ヤマダサービスニュース

No. 100-001

G15P□、G15V□ 部品変更のお知らせ

■対象部品：図面照合番号 20-3 Oリング 及び 図面照合番号 20-5 Oリング

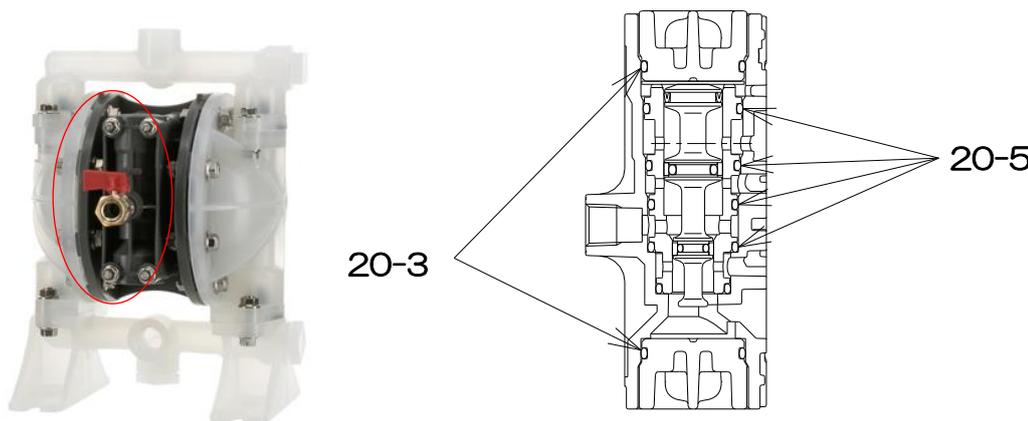
■変更点：20-3 部品番号：683112(JASO-2028) ⇒ 部品番号：685135(AS568-121)

20-5 部品番号：685276(JASO-2023) ⇒ 部品番号：771080(AS568-119)

※お使いのポンプにおかれましては、そのままご使用いただけます。メンテナンス時、
Oリング交換の際は、変更後のOリングをご使用ください。
